DESPACHO

Processo Nº: 0036.264329/2020-41

Assunto: RESPOSTA AO DESPACHO (0035381465)

Considerando que a empresa apresenta o veículo RENAULT MASTER FURGÃO L2H2;

vitré

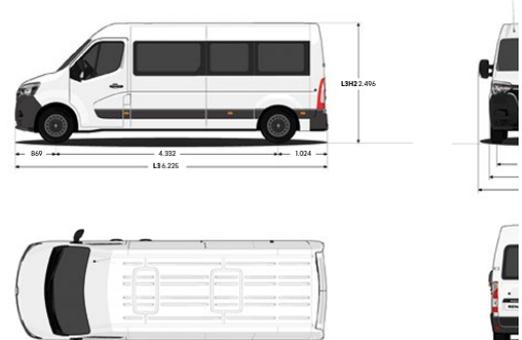
Considerando o acesso ao site <https://www.renault.com.br/veiculos-utilitarios/master-vitre/ficha-tecnica.html>, em 01/02/2022, e analisando as informações o veículo proposto FURGÃO L2h2, não atende as especificações do edital (dimensões e finalidade: transporte de passageiro), inclusive não sendo proporcional ao descritivo apresentado pela empresa que é copia do edital; O vepiculo que atenderia seria o MASTER VITRE L3H2;

Assim, a proposta **NÃO ATENDE** ao edital
